**Правила № 48 (установка устройств освещения
и световой сигнализации) – Прочие предложения
по поправкам к Правилам № 48**

**Предложение по поправкам серии 07
к Правилам № 48 (установка устройств
освещения и световой сигнализации)**

**Представлено совместно экспертами от Международной
организации предприятий автомобильной промышленности
(МОПАП) и экспертами от Международной группы экспертов
по вопросам автомобильного освещения и световой
сигнализации (БРГ)***

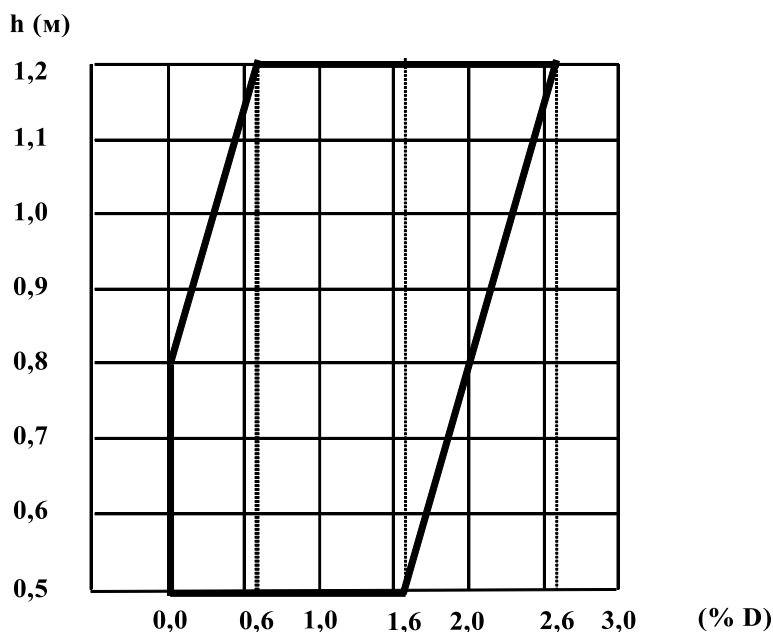
6.2.6.1.1.1 Первоначальный наклон светотеневой границы фары ближнего света вниз в случае порожнего транспортного средства с одним человеком на сиденье водителя должен устанавливаться изготовителем с точностью до 0,1% и указываться на каждом транспортном средстве рядом с фарами или табличкой изготовителя в виде четкого нестираемого условного обозначения, приведенного в приложении 7.

Указанный наклон вниз определяется в соответствии с пунктом 6.2.6.1.1.2.

6.2.6.1.1.2 В зависимости от высоты в метрах (h), [на которой расположен нижний край поверхности, видимой в направлении исходной оси фары ближнего света, и] которая измеряется на транспортных средствах при условиях нагрузки, предписанных в приложении 5 к настоящим Правилам, наклон светотеневой границы фары ближнего света вниз, начиная от начального значения наклона, установленного заводом-изготовителем в соответствии с пунктом 6.2.6.1.1.1 выше, должен оставаться в следующих пределах (см. схему ниже):

h = 0,5 м: от 0,0% до -1,6%;

h = 0,8 м: от 0,0% до -2,0%;

h = 1,2 м: от -0,6% до -2,6%.

Для промежуточных значений высоты установки пределы линейно варьируются между указанными значениями".

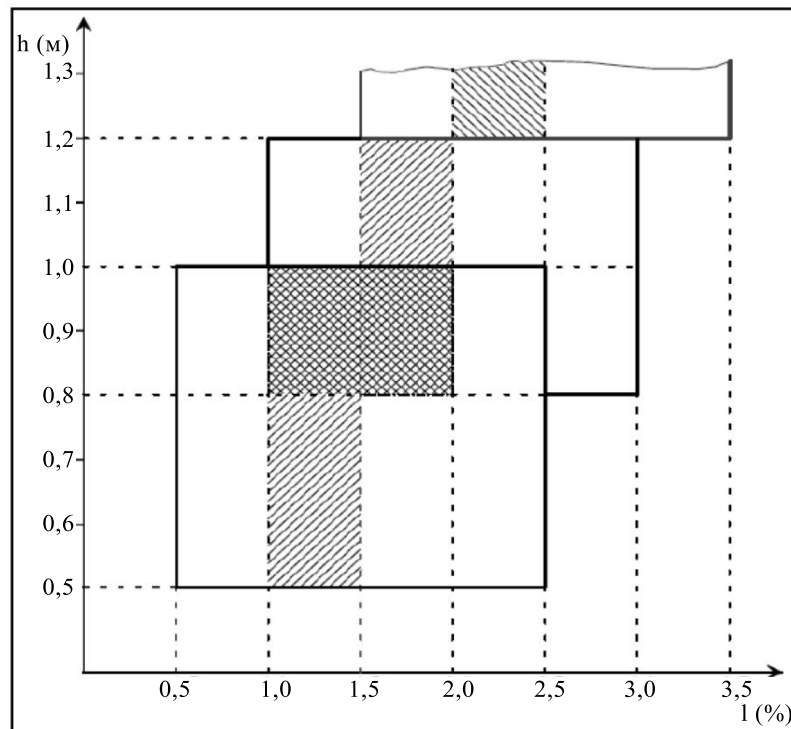
6.2.6.1.2.2 В зависимости от высоты в метрах (h), на которой расположен нижний край поверхности, видимой в направлении исходной оси фары ближнего света, и которая измеряется на порожних транспортных средствах, вертикальный наклон светотеневой границы фары ближнего света при всех статических условиях, предусмотренных в приложении 5, должен оставаться в следующих пределах, а первоначальная направленность должна иметь следующие значения:

$$h \leq 0,8$$

пределы: от $-0,5\%$ до $-2,5\%$

первоначальная направленность: от $-1,0\%$ до $-1,5\%$

$$0,8 \leq h \leq 1,0$$

пределы: от $-0,5\%$ до $-2,5\%$

первоначальная направленность: от $-1,0\%$ до $-1,5\%$

или же, по усмотрению изготовителя,

пределы: от $-1,0\%$ до $-3,0\%$

первоначальная направленность: от $-1,5\%$ до $-2,0\%$

$$h \geq 1,0$$

пределы: от $-1,0\%$ до $-3,0\%$

первоначальная направленность: от $-1,5\%$ до $-2,0\%$

Вышеуказанные пределы и значения первоначальной направленности показаны на диаграмме, приведенной ниже.

Рис. 1

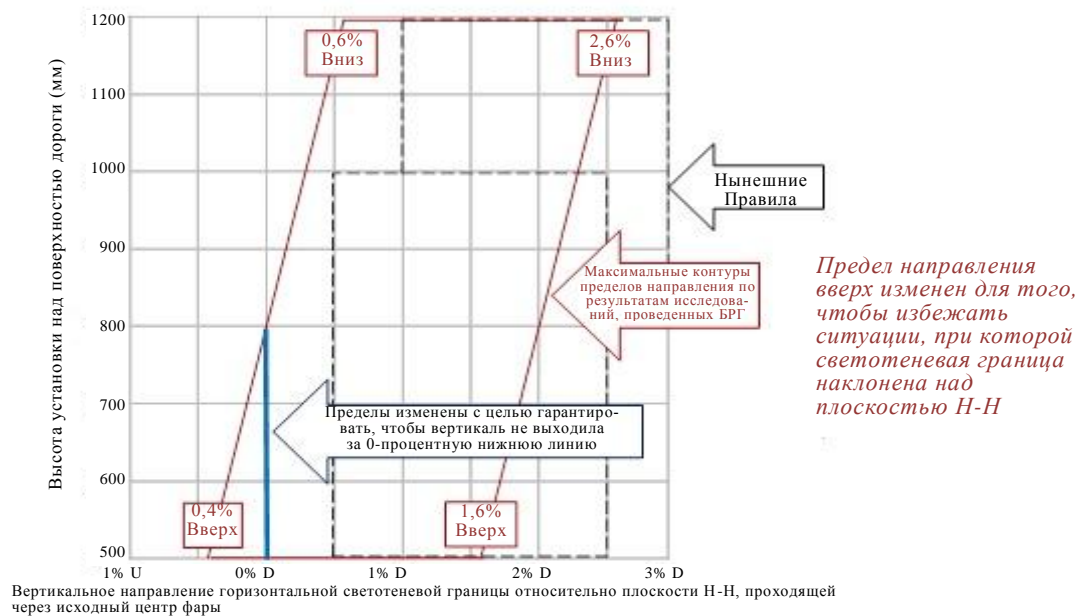
13. В конце презентации на семьдесят первой сессии GRE работы, проделанной целевой группой CAVGS БРГ, участникам была представлена диаграмма, показывающая абсолютные пределы направленности, полученные в результате расчетов, выполненных на основе стандарта МКО, и позволяющие учитывать аспекты ослепления и обзорности для данного диапазона значений высоты установки фар. Состоявшиеся на семьдесят первой сессии GRE обсуждения продемонстрировали обеспокоенность Договаривающихся сторон по поводу направленности светотеневой границы выше линии Н-Н (выше 0% D) в случае меньших значений монтажной высоты. С целью учета этой обеспокоенности упомянутая диаграмма была изменена следующим образом:

14. В заключение следует отметить, что совместное предложение БРГ/МОПАП направлено на введение критерия, позволяющего определить, в каких случаях следует устанавливать автоматическую статическую систему регулирования положения фар. Этот критерий основан на крене транспортного средства в результате распределения 50-процентной нагрузки, как показано ниже. Он заменяет существующий показатель, равный 2 000 люмен, и, таким образом, вводит требование, основанное на эксплуатационной эффективности, вместо нынешнего требования, предусматривающего конструктивные ограничения.

Рис. 3
Диаграмма регулировки

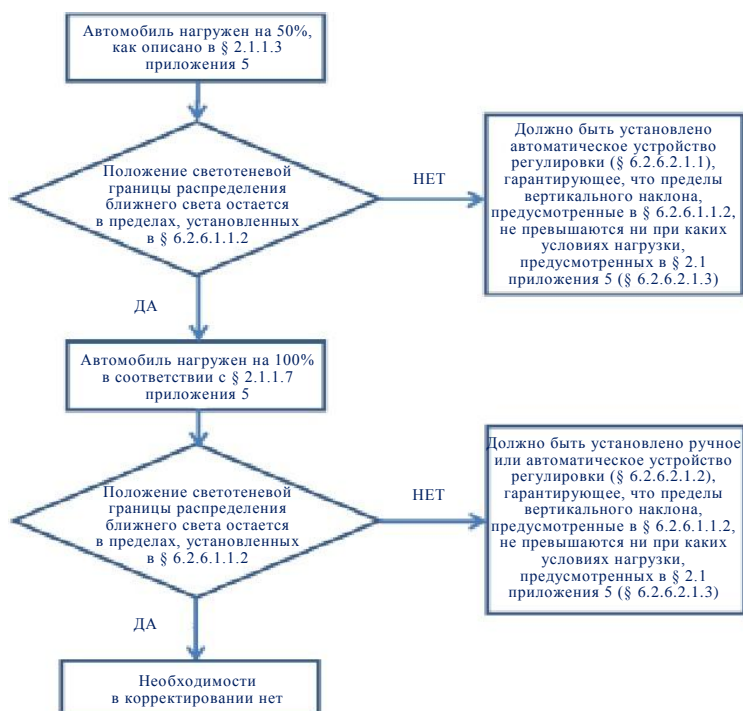
16. Если применение критерия "50-процентной нагрузки" не предписывает обязательную установку автоматической статической системы регулировки положения фар и требования в отношении "100-процентной нагрузки" не выполнены, устанавливают ручное или автоматическое устройство, регулирующее положение фар (см. диаграмму ниже).

17. Следует подчеркнуть, что требование в отношении первоначальной регулировки остается, но изготовитель транспортного средства заявляет фактическое значение при официальном утверждении типа.
